**RAPPORT DE L'INSPECTION DES
INSTALLATIONS CLASSÉES**

Objet : Installations classées pour la protection de l'environnement : AURÉADE à La Veuve
Demande de modification des conditions de stockage des balles de déchets

Nouvelle disposition :

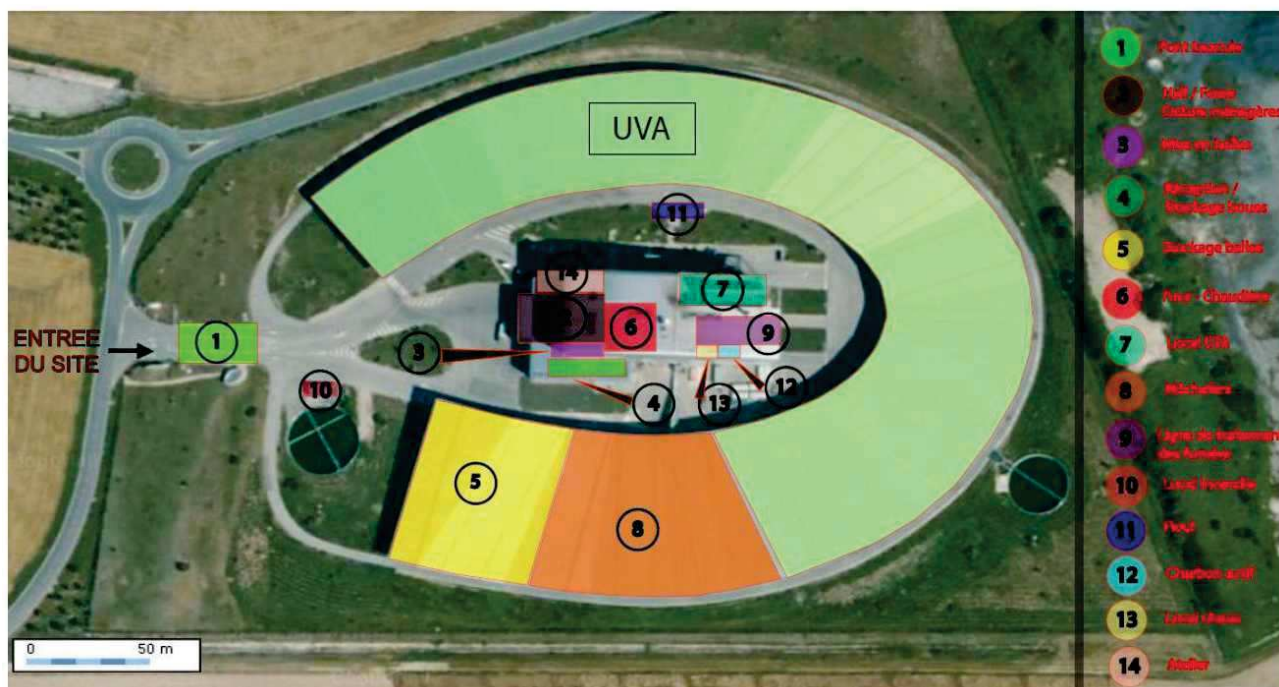
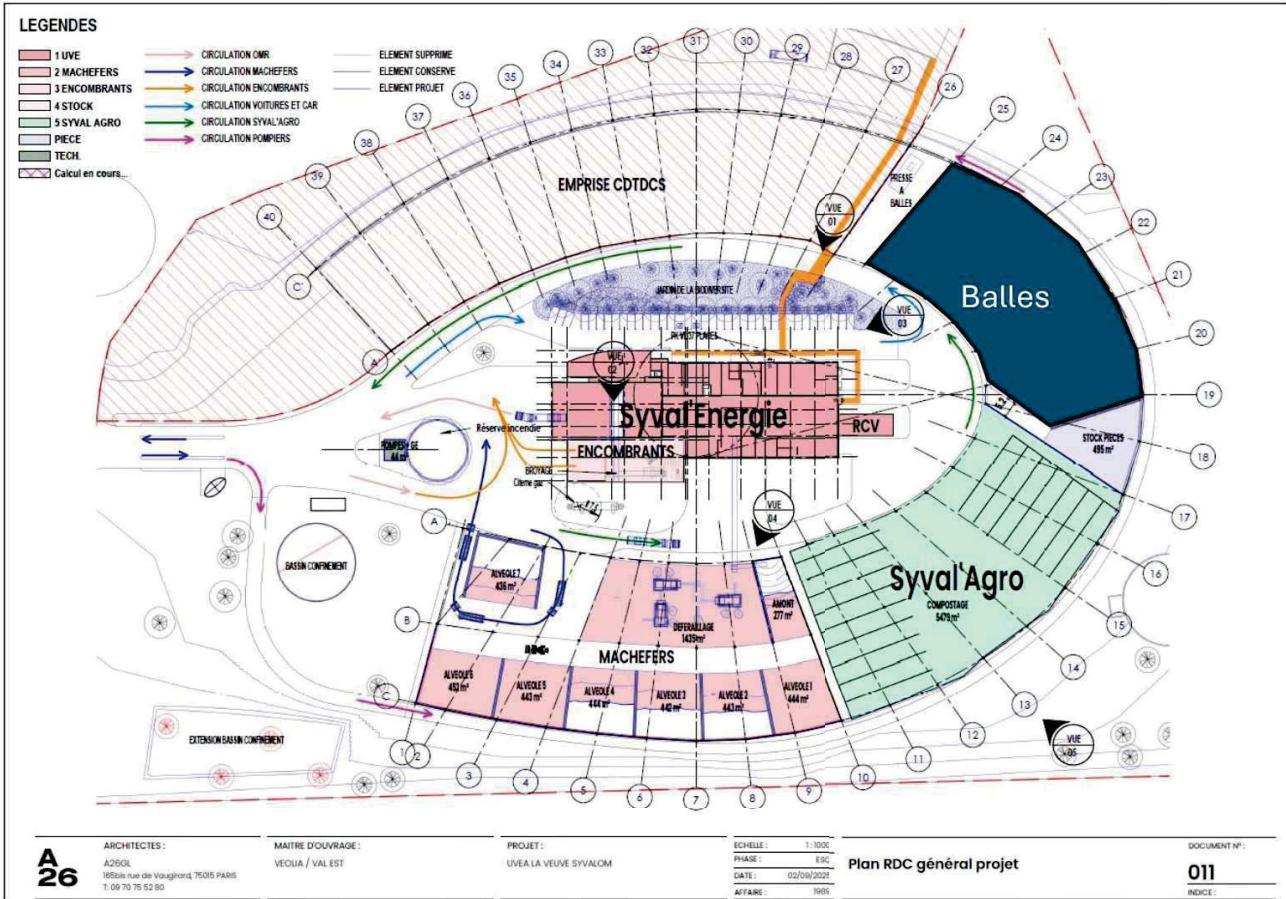
La zone de stockage des balles d'OMR a été déplacée au sein de l'ellipse (grand préau qui fait le tour de l'usine). Elle est passée de la pointe sud de l'ellipse à la partie est de l'ellipse. L'espace libéré par le déplacement du stock de balle est dorénavant occupé par l'activité de maturation des mâche-fers.

Le projet ne consiste pas en une extension des installations (modifications des conditions de stockage, avec les mêmes volumes autorisés).

Figure 1: Résultats de la modélisation

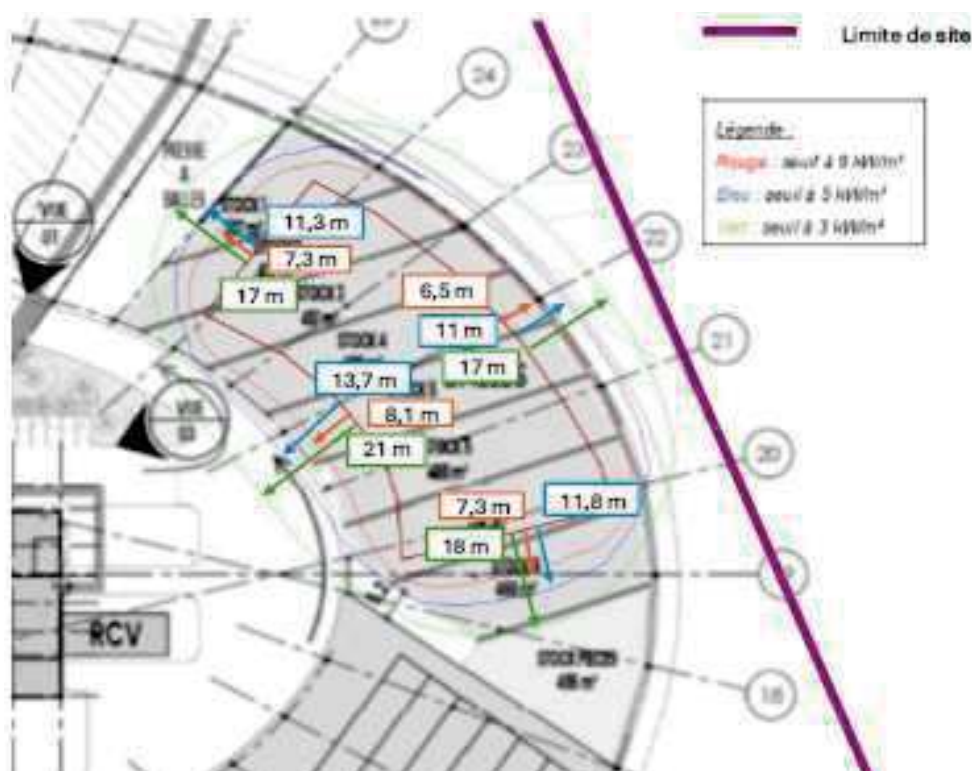
L'Inspection a étudié les données d'entrées utilisées dans la modélisation de l'exploitant, à savoir, l'incendie généralisé à l'ensemble du stock (2 100 m² de balles sur une hauteur de trois rangs).

Les modélisations effectuées par l'exploitant ne montrent ni flux sortant du site ni effet domino d'un incendie du stock de balles sur les installation. Le risque apparaît maîtrisé par l'exploitant.

Cependant, la modélisation a été réalisée sur 7 543 m³ (autorisation de l'AP : 10 000 m³) et 4 991 t (autorisation de l'AP : 5 500 t). Ces volumes seront donc mis à jour dans la révision future de l'arrêté préfectoral du site et l'exploitant devra s'assurer que les dimensions du stockage des balles modélisés seront respectées dans l'exploitation du site.
